Mission régionale d'autorité environnementale

**Avis sur le projet d'installation
d'un parc photovoltaïque au sol sur les communes de :
Ecriennes, Matignicourt-Goncourt et Thiéblemont-Farémont
(51),
porté par la société SAS URBA327**

n°MRAe 2022APGE7

Figure 2: Variante 5 ou variante retenue par le maître d'ouvrage

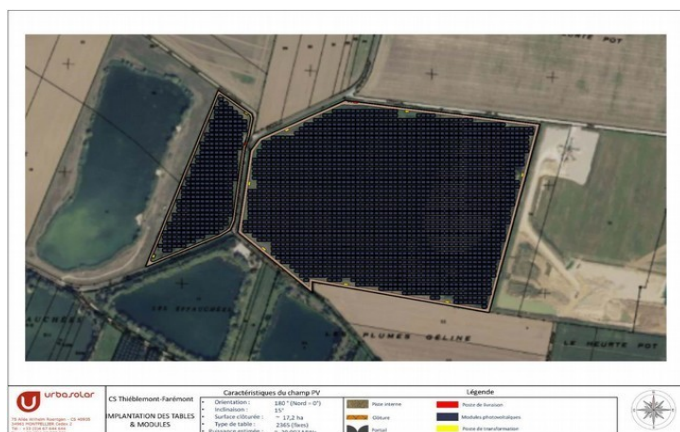
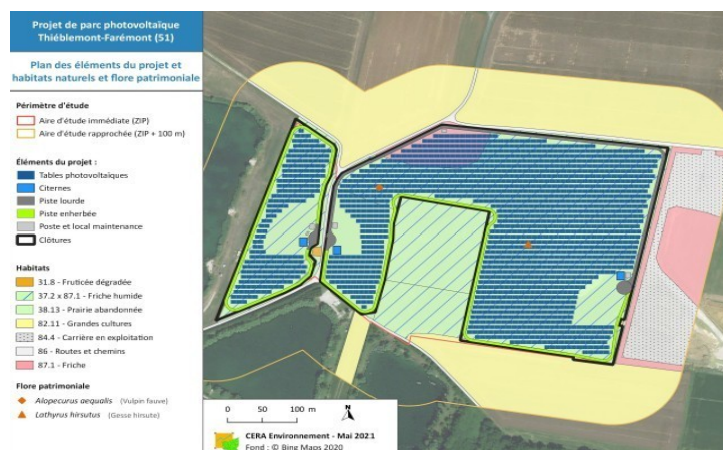
L'Ae relève que l'étude ne précise pas ce qu'il adviendra des surfaces à enjeux non clôturées.

L'Ae recommande que les surfaces à enjeux environnementaux évitées (soit 2,7 ha) restent gérées dans le cadre du projet au titre de mesure d'accompagnement.

Figure 4 : la ZIP est proche de réservoirs de biodiversité

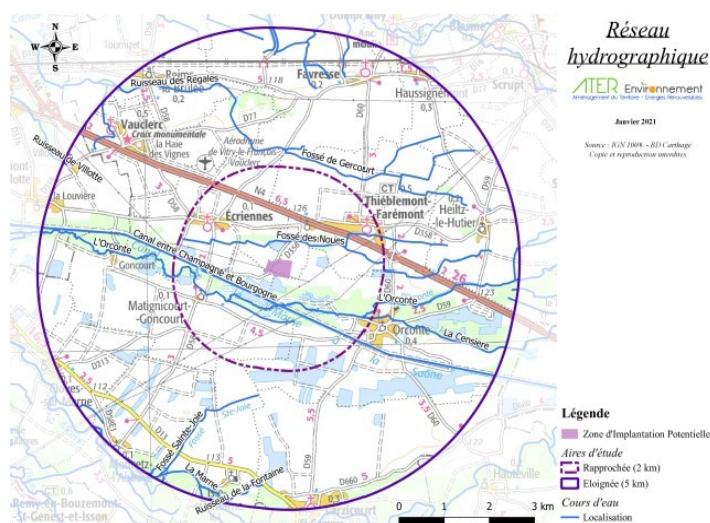
L'Ae s'interroge fortement sur le choix d'un site très proche d'un réservoir de biodiversité¹³ comme futur site de l'installation photovoltaïque. Ce site qui s'inscrit lui-même dans un réseau de continuités écologiques contribuant au maillage serré des trames verte et bleue locales, comporte une très riche biodiversité et est le lieu d'accomplissement du cycle de vie (reproduction, alimentation, repos) de nombreuses espèces (oiseaux, chauves-souris, et insectes).

L'Ae relève qu'au regard du manque de justifications apportées, le projet apparaît ainsi contraire au SRADDET (règle n°8 : « *préserver et restaurer la trame verte et bleue* »), l'implantation de la centrale photovoltaïque se faisant au détriment des continuités écologiques dûment répertoriées. Le pétitionnaire n'a pas abordé ce sujet fondamental dans son étude d'impact qui aurait dû le conduire à d'abord présenter une étude de solutions alternatives de choix de site au sens de l'article R.122-5 II 7° du code de l'environnement¹⁴.

L'Ae recommande de justifier le choix du site d'implantation de la centrale après comparaison d'alternatives possibles à l'échelle plus large de l'intercommunalité, voire du SCoT (en cours d'élaboration), sur la base de critères environnementaux, notamment celui des milieux naturels, de la biodiversité, pour démontrer le moindre impact environnemental de son projet.
